PILNE POWIADOMIENIE
DOTYCZĄCE BEZPIECZEŃSTWA STOSOWANIA PRODUKTU:
Przyrządy Dako Autostainer (AS480; AS100; S3800; S3400):

Aktualizacja Podstawowego Podręcznika Użytkownika Autostainer Link mająca na celu zmniejszenie ryzyk powstałych w wyniku przecieku

“Przegląd mający na celu wykrycie przecieku przyrządu

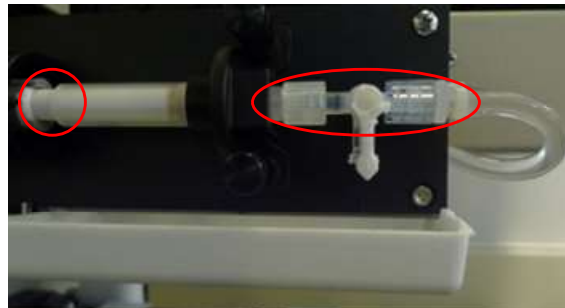
- **Dodano nowy punkt w brzmieniu przedstawionym poniżej, dotyczący procedury przeglądu przyrządu mającej na celu wykrycie śladów przecieku** (Tabela zamieszczona w „Cleaning and Maintenance Guideline Summary” – tłumaczenie: Podsumowanie wskazówek w zakresie czyszczenia i konserwacji, w wersji anglojęzycznej: strona 182 i Punkt „Instrument Leakage Inspection” – tłumaczenie: przegląd mający na celu wykrycie przecieku przyrządu, na wstępie tego punktu w wersji anglojęzycznej: strona 188)

Po każdym uruchomieniu, należy sprawdzić wizualnie stan lewej płyty oraz przestrzeni otaczającej zmywarkę pod względem obecności śladów soli i/lub cieczy, patrz: fotografie poniżej. Jeśli pojawią się ślady wskazujące na nieoczekiwany przeciek (pozostałości soli i/lub cieczy), należy bezzwłocznie skontaktować się z miejscowym przedstawicielem Serwisu Technicznego, ponieważ może to wskazywać na przeciek w systemie. Jeśli stwierdzony zostanie przeciek, należy dokładnie przejrzeć suwaki z ostatniego uruchomienia celem sprawdzenia czy nie ma nieprawidłowości barwienia.”

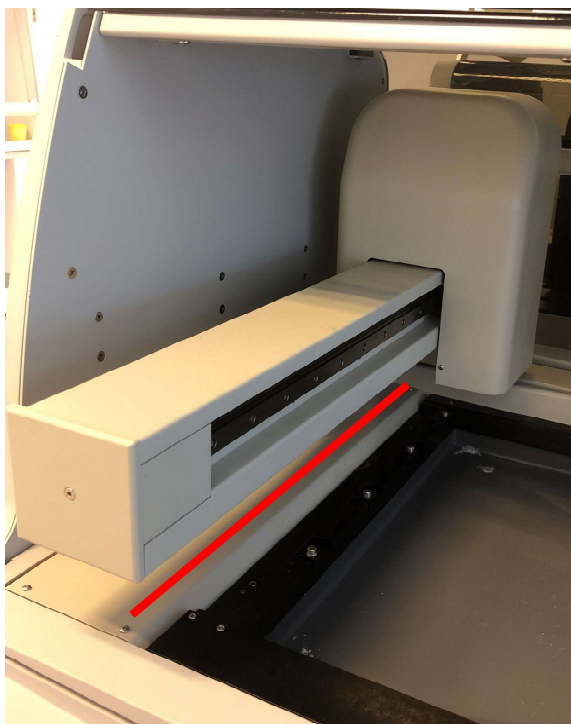
Wizualne sprawdzenie stanu tacki ze strzykawkami, strzykawki, kurka zamykającego pod względem obecności oznak nieoczekiwanych przecieków (pozostałości soli i/lub cieczy), patrz: fotografia poniżej. Jeśli pojawią się ślady wskazujące na nieoczekiwany przeciek (pozostałości soli i/lub cieczy), należy bezzwłocznie skontaktować się z miejscowym przedstawicielem Serwisu Technicznego, ponieważ może to wskazywać na przeciek w systemie. Należy przetrzeć tackę ze strzykawkami gąbką lub miękkim materiałem z dodatkiem wody demineralizowanej lub łagodnego detergentu celem usunięcia brudu i potencjalnych kryształów solnych. Nie wolno stosować ściernych środków czyszczących.”

Wizualne sprawdzenie stanu tacki ze strzykawkami, strzykawki, kurka zamykającego pod względem obecności oznak nieoczekiwanych przecieków (pozostałości soli i/lub cieczy)

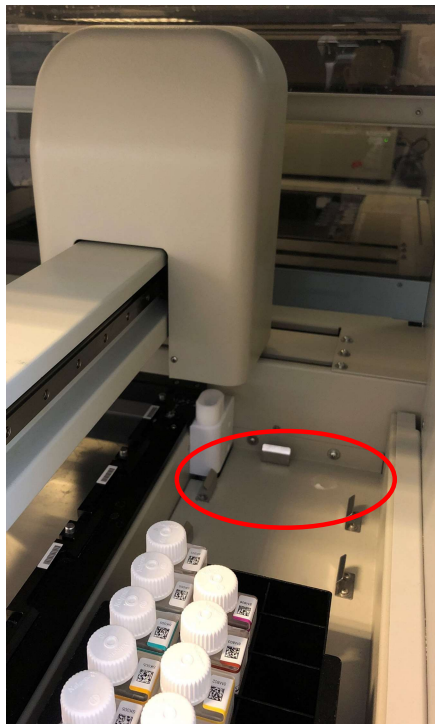
Wizualne sprawdzenie lewej płyty, przestrzeni zaznaczonej czerwonym kolorem pod względem obecności oznak nieoczekiwanych przecieków (pozostałości soli i/lub cieczy). Może to wskazywać na przeciek z ramienia robotycznego.

Wizualne sprawdzenie lewej płyty, przestrzeni zaznaczonej czerwonym kolorem pod względem obecności oznak nieoczekiwanych przecieków (pozostałości soli i/lub cieczy). Może to wskazywać na przeciek ze statywu głowicowego lub zbyt wysokie ciśnienie pompy.
